## Anfrage für die Sitzung des Bezirksausschuss 6 Sendling am 3. Juni 2024

### Überprüfung des Sachstandes zum Thema Prüfstatik und Zusendung der Prüfberichte zur Baustelle Alramstraße/Sendlinger Loch

Abbildung 4: freiliegender Ankerkopf – Verpressanker mit 4 Litzen

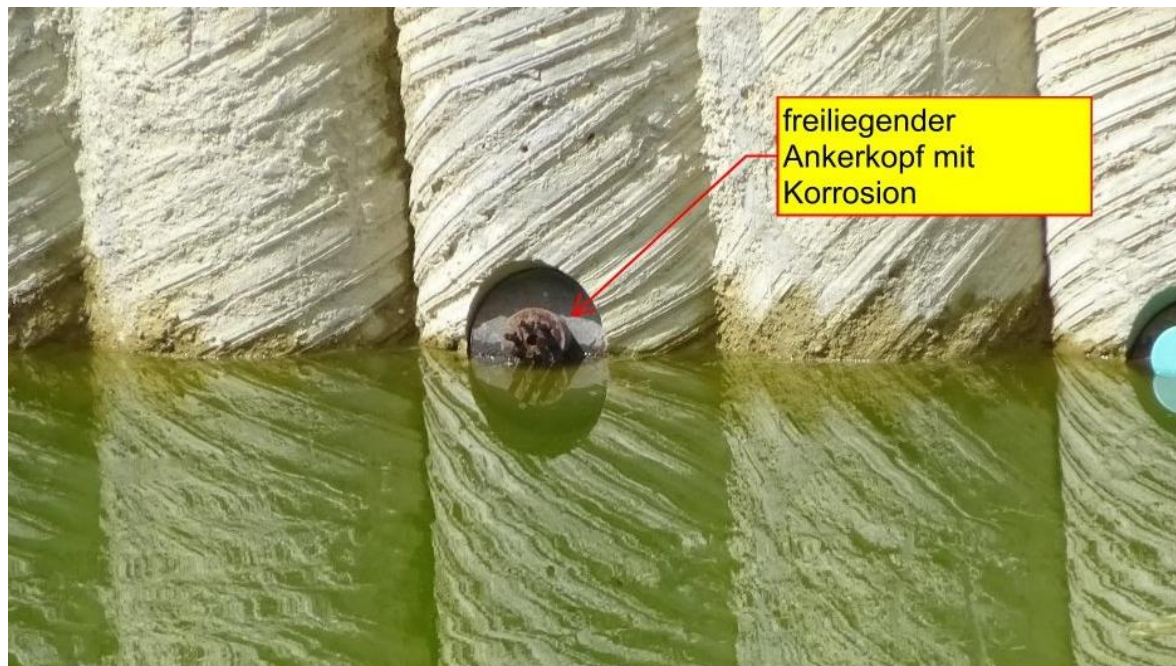
*In Anlage 1 haben wir ergänzend Fotos beigefügt die einen Einblick in den Zustand der Baugrube geben (Stand Ende Mai 2024). Zu sehen ist die rückverankerte überschnittene Bohrpfahlwand, die Verpressanker und im östlichen Bereich der Baugrube die Gurtung mit den Rohrsteifen. An den Verpressankern fehlen teilweise die Kunststoffkappen, so dass Keilträgerplatte, Keile und Litzen sichtbar sind. Sie sind augenscheinlich korrodiert. Ein Korrosionsschutz ist nicht ersichtlich.*
